Construction d'un parc photovoltaïque sur la commune de Poullignac (Charente)

Avis de l'autorité administrative de l'État
compétente en matière d'environnement
(article L. 122-1 et suivants du Code de l'environnement)

Avis 2016 – 4223

Localisation des panneaux photovoltaïques (source : plan de masse)

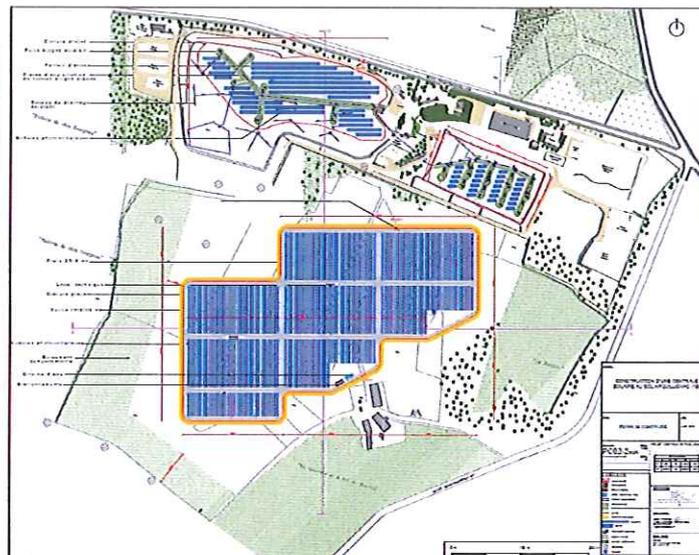
La diminution de la surface couverte par des panneaux photovoltaïques entre la variante 3 et la variante 4 n'est pas expliquée. De même, la prise en compte de la sensibilité écologique des terrains n'est pas justifiée (cartographie des sensibilités écologiques - figure 32). En effet, même si l'évitement des zones à enjeux forts semble avoir été priorisé, l'implantation sur les zones à enjeux faibles ne semble pas avoir été optimisée.

Dans un objectif d'optimisation de l'aire d'étude retenue, la justification de la variante et des technologies retenues devrait être précisée.
